Mission régionale d'autorité environnementale

**Avis délibéré de la Mission régionale  
d'autorité environnementale de Bretagne sur  
le projet de création d'un parc éolien  
sur les communes de Dingé et de Tinténiac (35)**

n°MRAe 2019-007363

Extrait cartographique du dossier annoté (projet en points bleus, projet IEL en points verts figurant la machine IEL3 aujourd'hui supprimée, positionnement des relevés acoustiques en rouge)

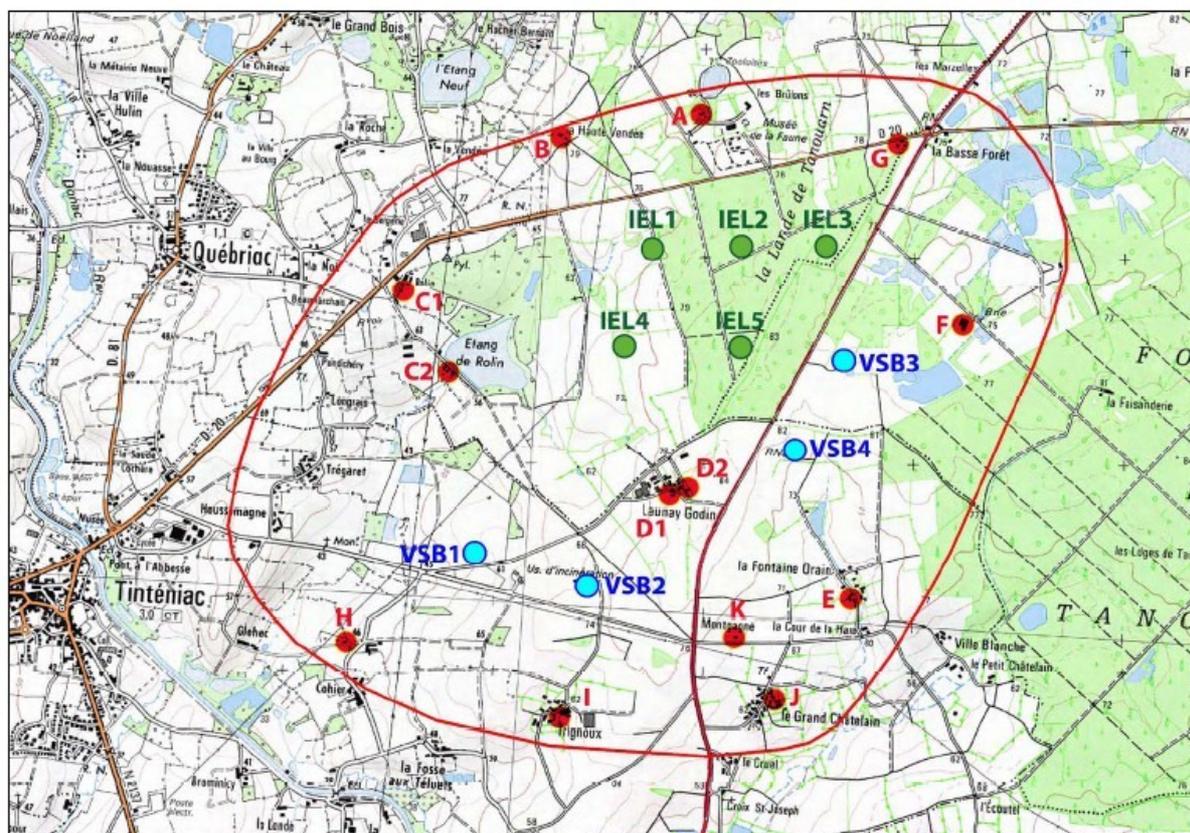
Sur le plan paysager, le dossier final n'évalue que partiellement la situation des hameaux les plus exposés et la recomposition paysagère résultant de l'implantation des deux parcs projetés.

***L'Ae recommande de conforter en particulier la démonstration de l'acceptabilité du projet pour les résidents du hameau de Launay Godin au vu de l'effet des deux projets sur cette localité<sup>2</sup>.***

L'Ae note que le mémoire en réponse n'a pas amélioré l'évaluation de l'effet d'encerclement des 2 parcs projetés sur le hameau de Launay Godin (cf : carte) malgré la recommandation déjà formulée sur ce point.

***L'Ae recommande de conforter en particulier la démonstration de l'acceptabilité du projet pour les résidents du hameau de Launay Godin au vu de l'effet des deux projets sur ce village<sup>13</sup>, les plantations envisagées ne pouvant être qualifiées de mesures de réduction.***
